OBEC MARIANKA

MINISTERSTVO ŽIVOTNÉHO PROSTREDIA SLOVENSKEJ REPUBLIKY

Vec: Pripomienky k EIA (SPRÁVA O HODNOTENÍ NAVRHOVANEJ ČINNOSTI) na Diaľnicu D4 Bratislava, Rača – Záhorská Bystrica

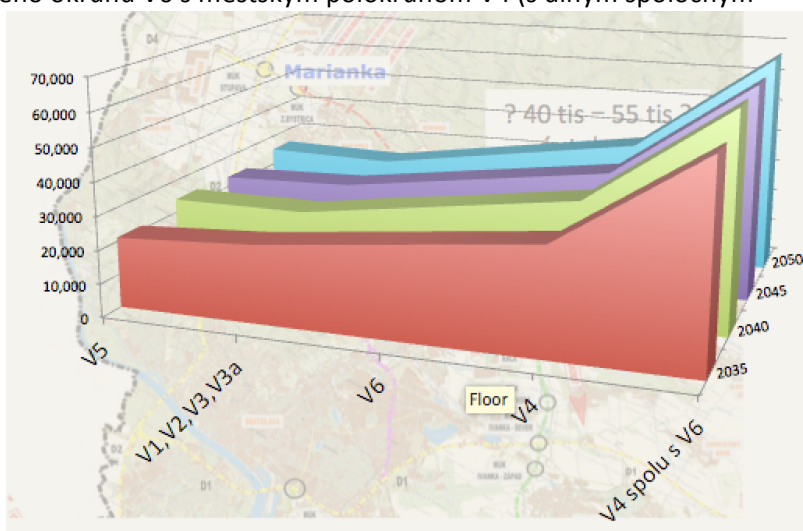
Blízkosť Bratislavy zvyšuje podiel mestskej dopravy ako vidno z kartogramov dopravného zaťaženia rôzne vzdialených trás tunela pod Karpatmi.

V3 – podúrovňové ale so 160 m odkrytým úsekom

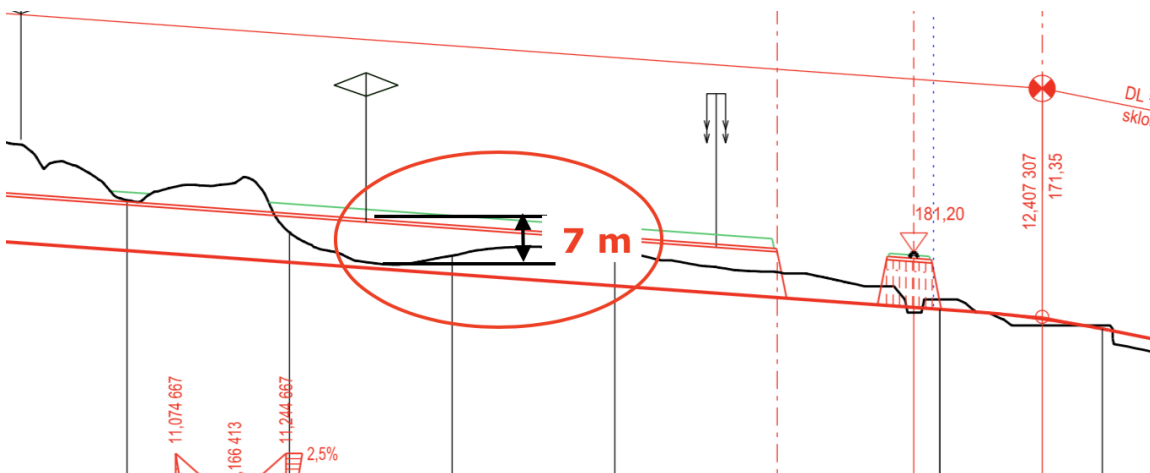
- a. D4 bude presypaná aj v súčasnosti otvorený úsek v dĺžke 160 m

2. Zakrytie otvoreného úseku D4 – varianta V3

- b. pričom bude znížená **niveleta diaľnice** (výška vozovky voči výške terénu), nakoľko v kritických miestach je prevýšenie presypaného tunela min 7 m.

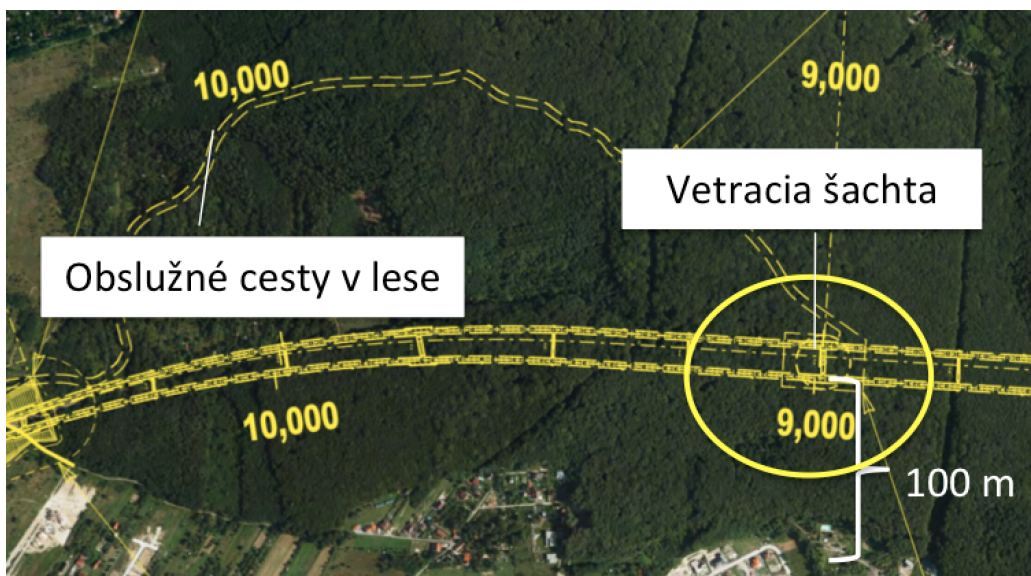
- c. **Technológiu výduchov zmeniť na verziu s technológiou zapustenou pod úrovňou terénu**, s tým že nad terén je vyvedený iba komín. Výduchový komín vo vzdialenosti 150 m od Panského lesa (Marianka) žiadame umiestniť ďalej od Marianky.

Sme proti budovaniu vetracích šácht s technológiou na povrchu ako na obrázku dole.

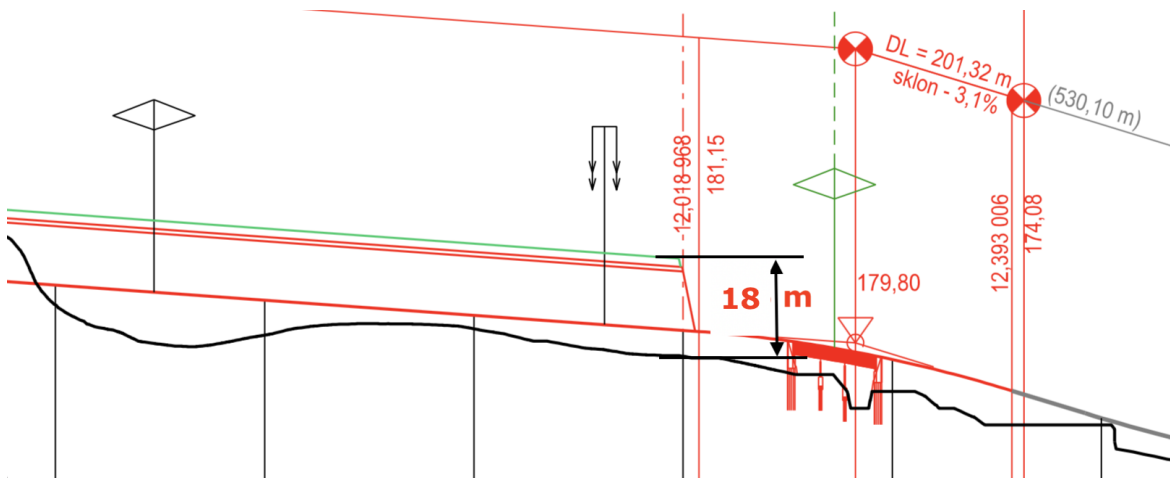
Výška novovytvoreného valu v prírode nad presypanou časťou v dĺžke 1,7 km, je pri V3a minimálne o 7 m vyššia a bude dosahovať úctyhodných 15,8 m (čo je výška 5 poschodového domu). To je však výška pri výške vrstvy zeminy 1 m, ako predkladateľ uviedol na Verejnom prerokovaní v Marianke. Ak ale chceme aby na presypaných tunelových rúrach reálne rástli vzrastlé dreviny – ako to vyplýva z dodaných vizualizácií a hodnotenia vplyvov, bude potrebné na vyrúbaný materiál naviesť ešte vhodný substrát pre koreňový systém drevín. Pri malom prekrytí tunelových rúr bude dochádzať v letných mesiacoch k značnému prehrievaniu a vysušovaniu uloženého materiálu – a tým k odumretiu všetkej zelene. Minimálna hrúbka vrstvy zeminy nad tunelovou rúrou je 3 m, v

tom prípade bude celková výška prevýšenia **18 m**, čo je nezanedbateľná výška.

Pozdĺžny profil vid' nižšie

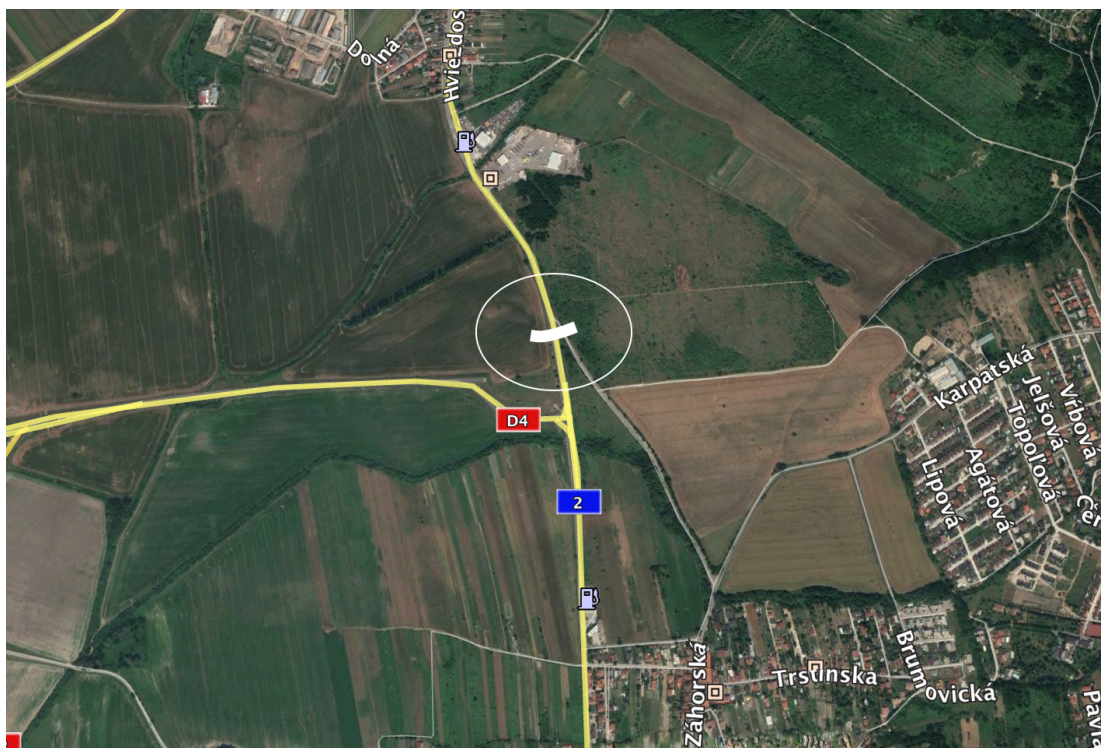
37. Ekodukty žiadame "Prekryté úseky D2" žiadame vybudovať pri vyústení D4 na D2, v časti chrániacej najviac postihnutú oblasť pri D4 a nie v odľahlých oblastiach ako Lozorno a Lamač, ktorým množstvo tranzitnej dopravy poklesne.

38. Žiadame vybudovať ekodukty z dôvodu častých kolízií zveri s dopravou na prekrytie Bratislavskej I/II medzi D4 a Stupavou viď obrázok

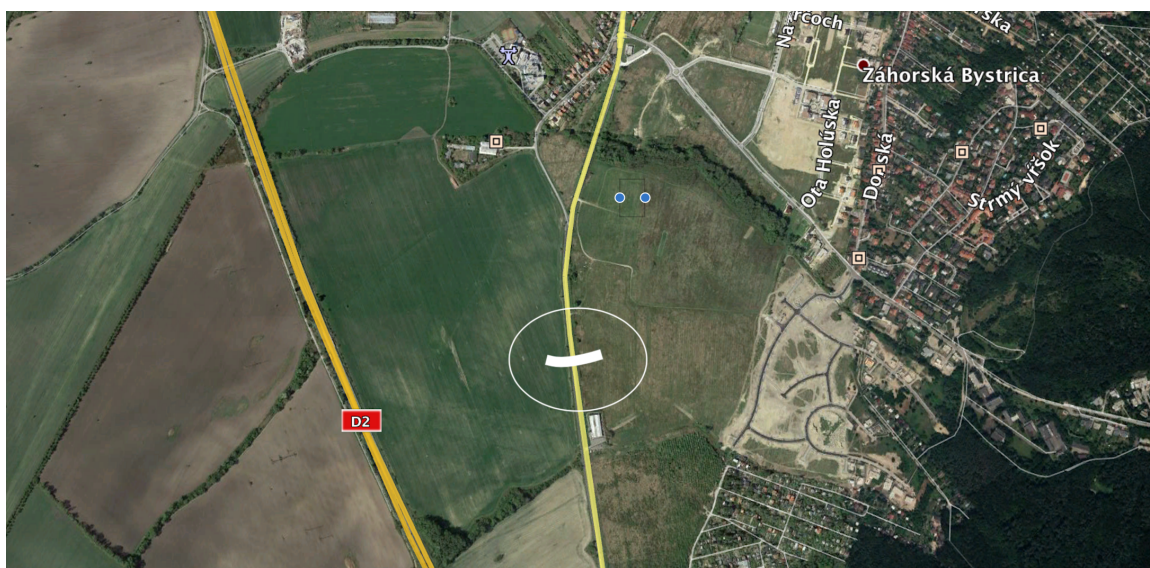
39. Ekodukty z dôvodu častých kolízií zvery s dopravou na prekrytie Bratislavskej I/II medzi D4 a Krematóriom v Lamači vid' obrázok
